**ESTUDO DE IMPACTE AMBIENTAL DA CENTRAL
FOTOVOLTAICA DE PEREIRO**

Elementos Adicionais

Suggestion Power, Lda.

Os elementos adicionais apresentados têm como objetivo responder, cabalmente, ao ofício com a referência S032704-201805-DAIA.DAP | DAIA.DAPP.00057.2018, da Agência Portuguesa do Ambiente, e que constitui o Anexo 1 deste Documento.

CAIXA DE RECOLHA A MONTANTE

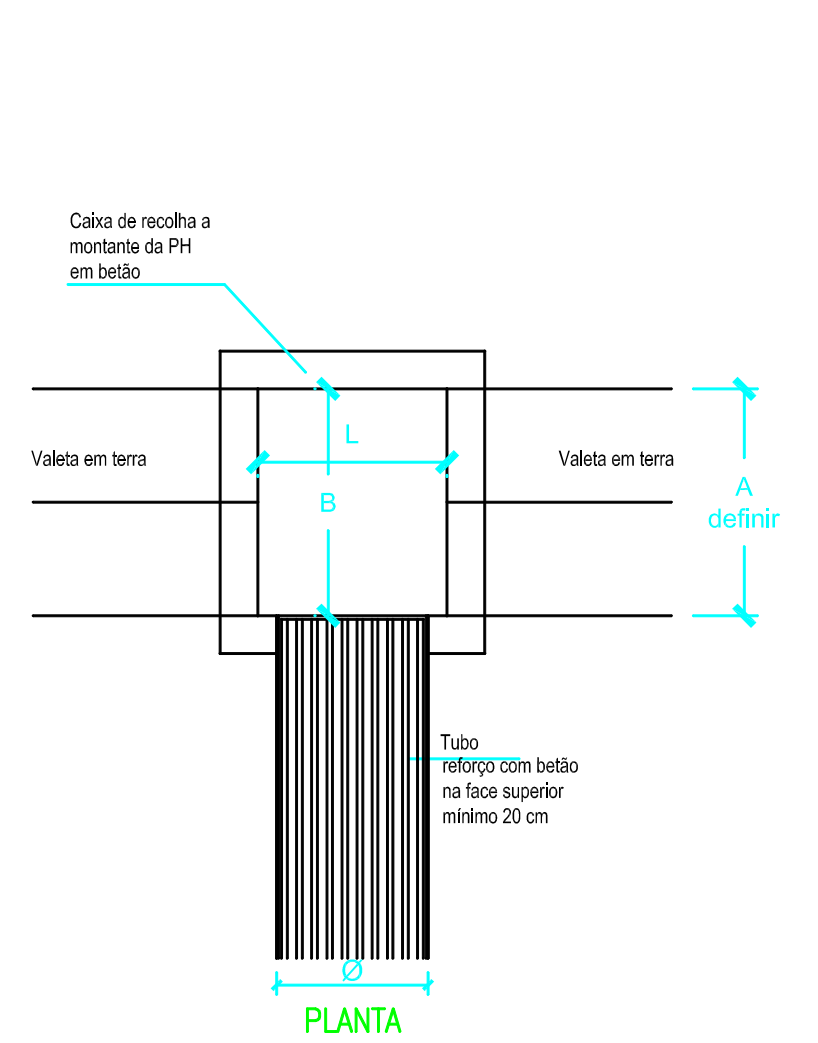
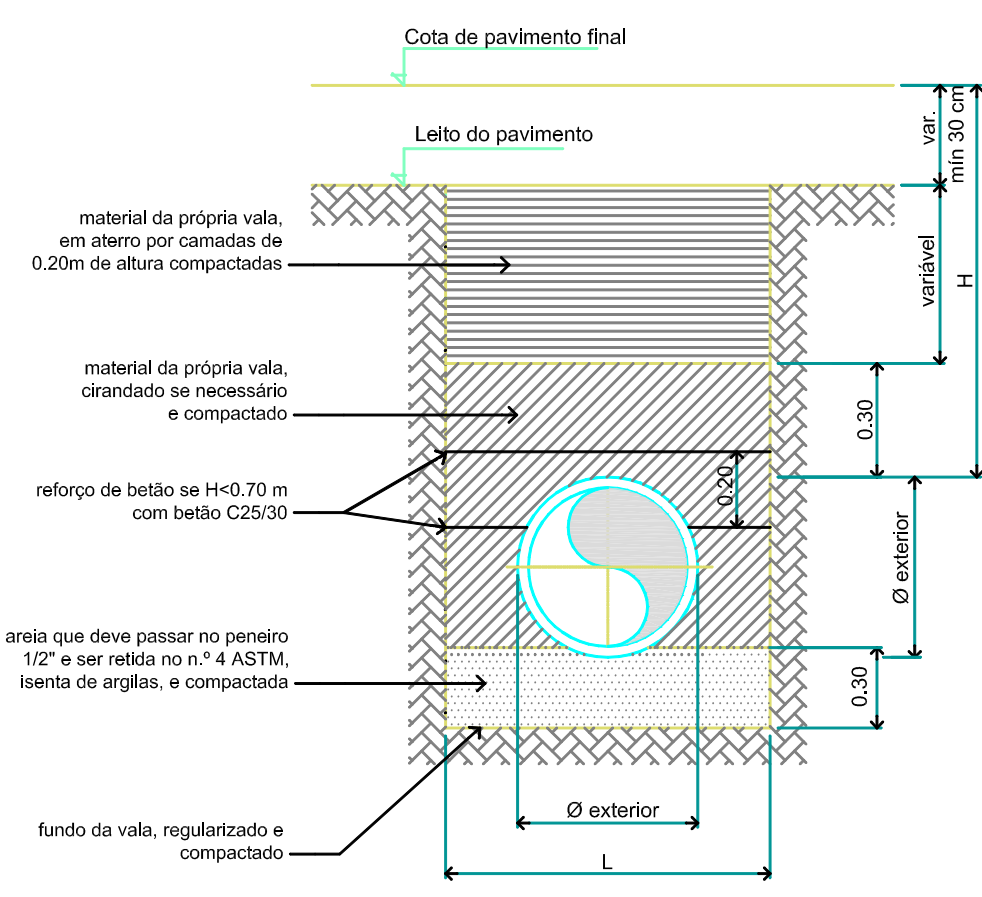
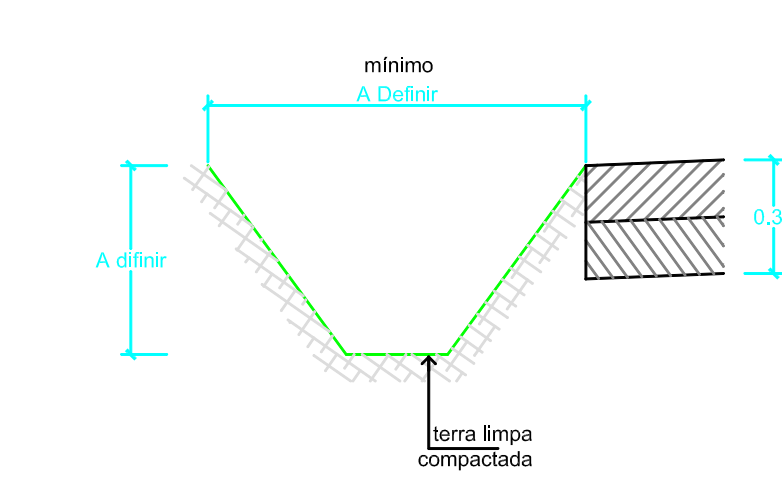
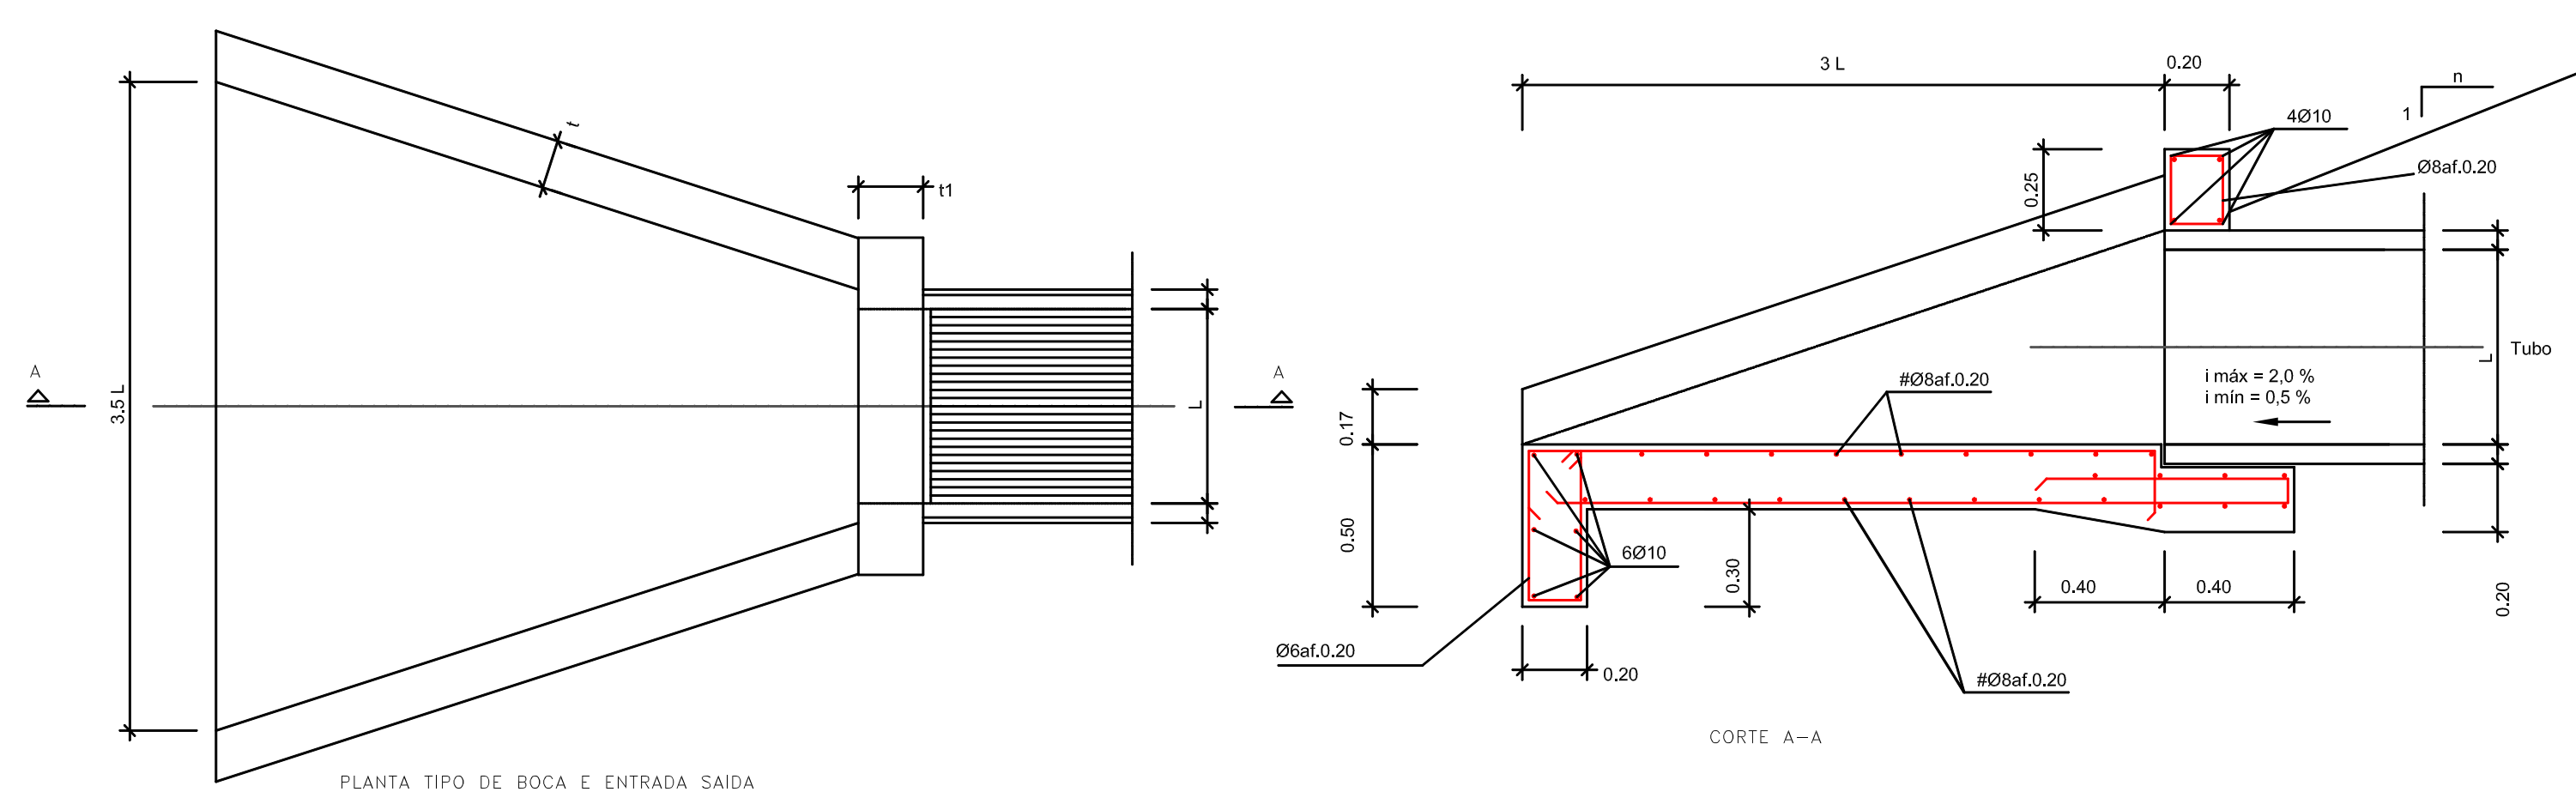
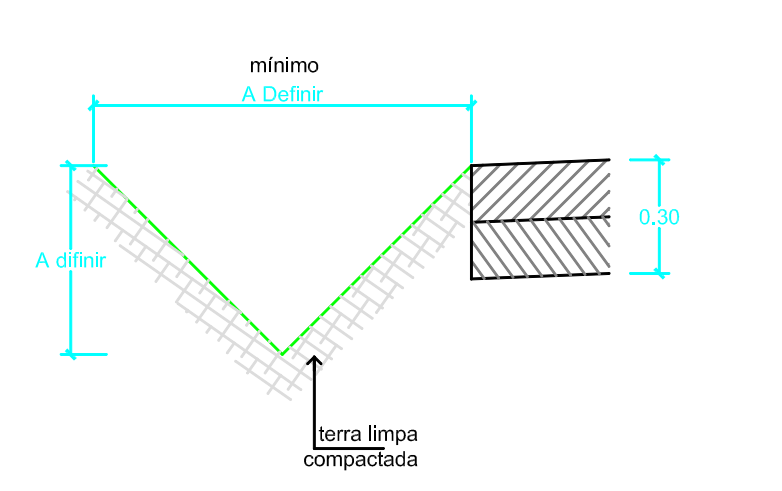
2.14) Apresentar uma planta da rede de drenagem na qual, para além das linhas de drenagem e da localização das passagens hidráulicas, devem estar identificadas as linhas de água para as quais serão encaminhadas as águas pluviais.

Apresenta-se no Desenho 4 a rede de drenagem prevista para a área de implantação da Central Fotovoltaica de Pereiro. No Anexo 2 apresenta-se o detalhe dos órgãos de drenagem.

A rede drenagem prevista pretende ser o mais naturalizada possível não desviando os cursos de água naturais pela utilização de passagens hidráulicas sob os caminhos de acesso que se preveem construir. De forma a garantir a estética mais natural possível consideram-se valetas de terra batida e ou gravilha.
